27320 DIGITALES ZENTRALGERÄT FÜR SULZER TW11

Diese Zentralgeräte sind nicht mehr als Ersatzteile verfügbar.

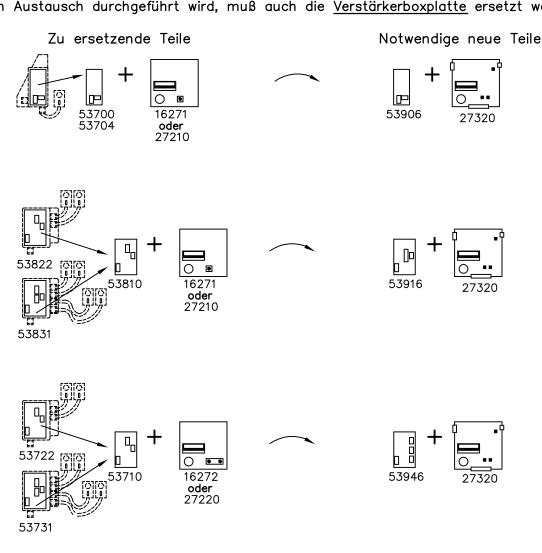
Sie können mit einem Zentralgerät mit digitaler Funktion ausgetauscht werden.

Vorteile des digitalen Systems: 1. Geringe Anfälligkeit durch Störeinflüsse.

- Mischboxplatte ist kompatibel mit Sulzer PU und nachfolgenden Typen.
 Zentralgerät ist robuster.

Wenn ein Austausch durchgeführt wird, muß auch die Verstärkerboxplatte ersetzt werden.

Die Projektilfinderplatte 42771 von 16271 oder 16272 kann abgenommen und für 27320 genutzt werden.
